若宮児童館整備基本設計の策定について

基本設計（案）に関する区民説明会実施結果

基本設計（案）に関する意見聴取結果

若宮児童館整備基本設計

断面図

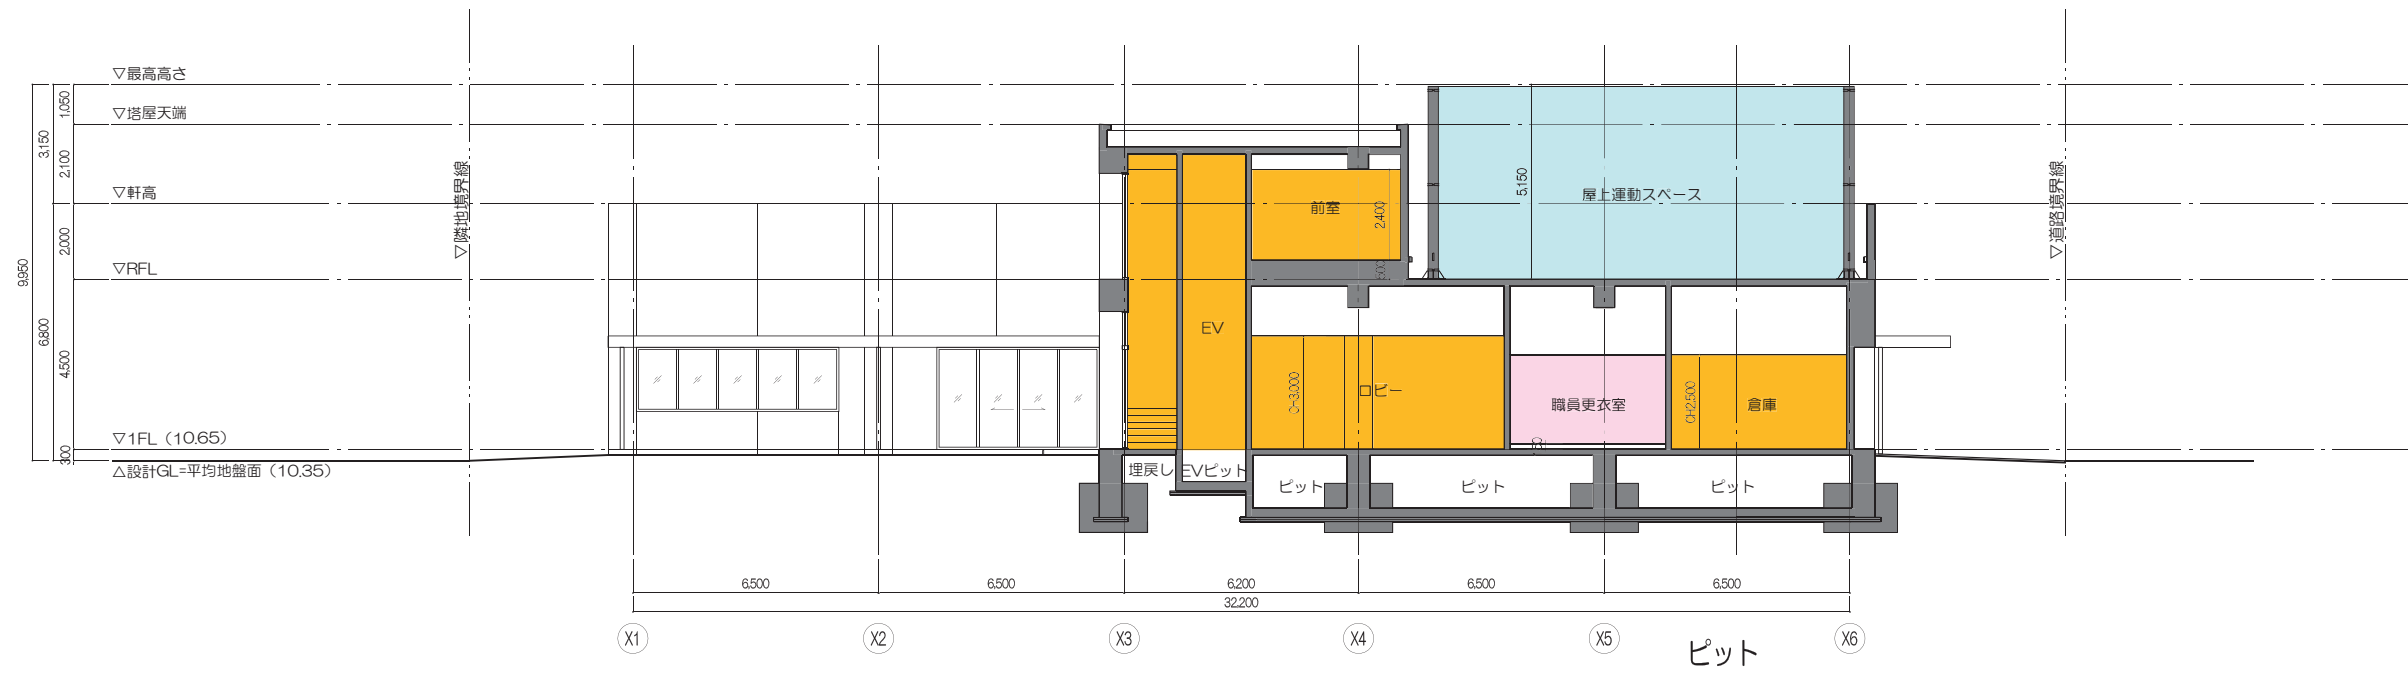
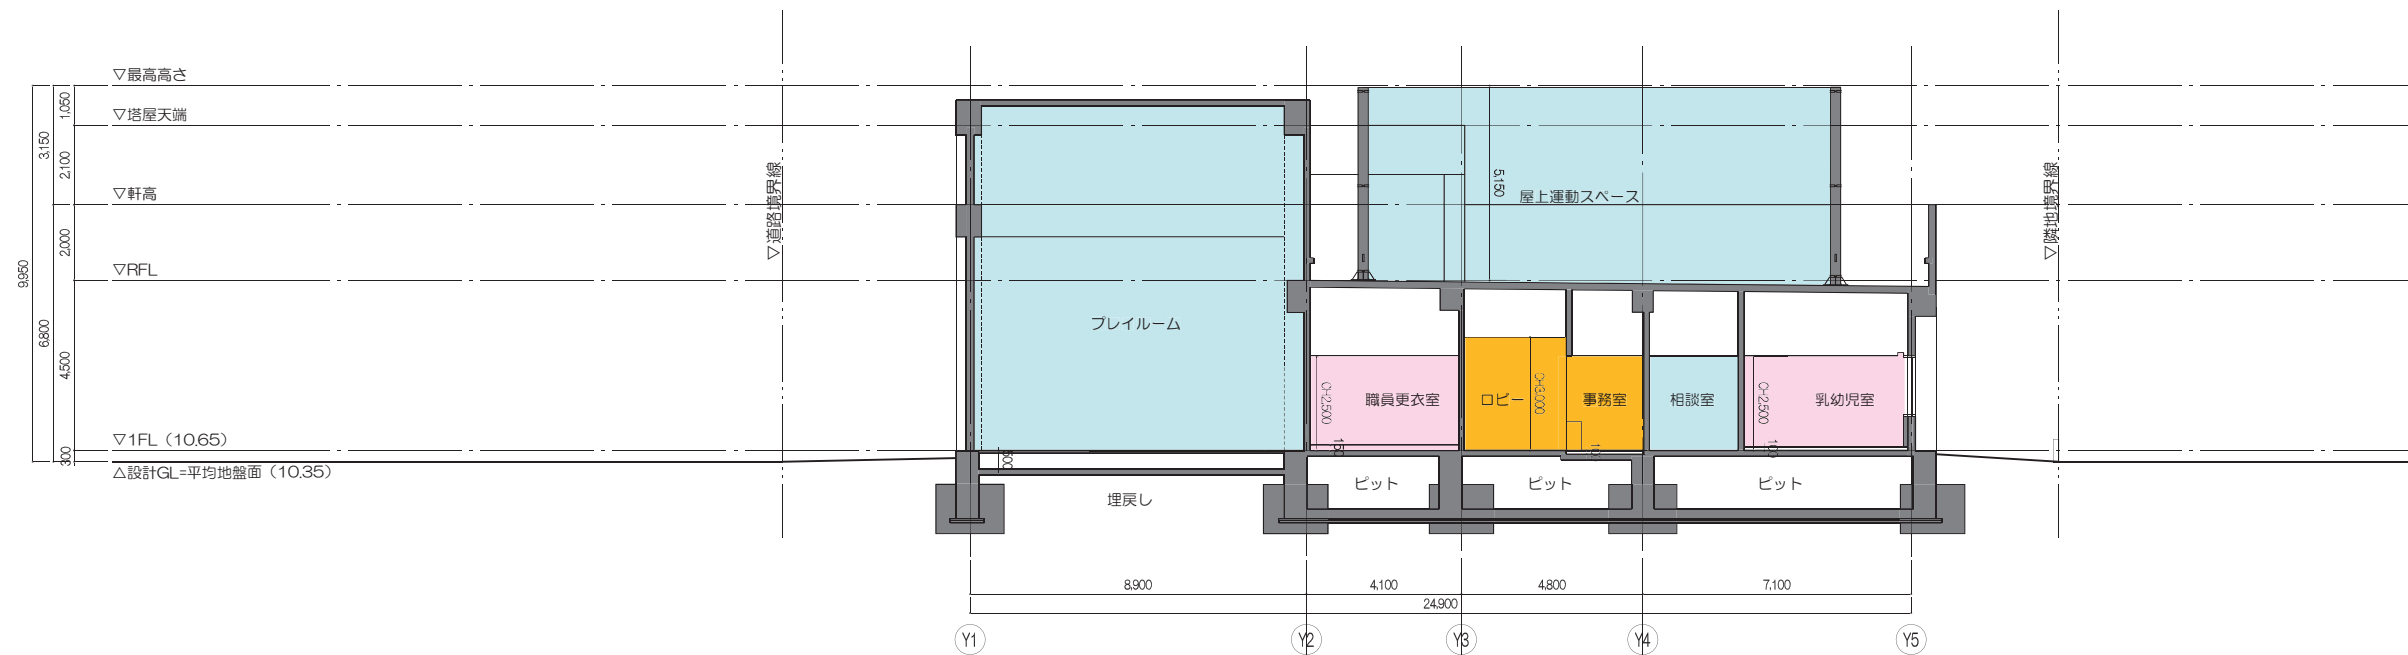
30	建物内から遊園への間口が狭いように感じるが、実際はどうなのか。	遊園と建物内の出入りに支障がないよう、間口の幅を検討していく。
31	プレイルームのこの天井高は高いように見えるが、この高さは必要なのか。	中高生年代からバスケットボールなどをやりたいという意見があったため、それが可能となる高さを設定している。
32	遊園の舗装は何になるのか。	ダスト舗装を想定している。建物入り口のところにはグレーチングなどで砂を落とすよう設計をしていく。
33	ダスト舗装の選定理由は何か。	導入コストであったり、イベント等も含め、今までと同じ使い方ができるダスト舗装を選定した。
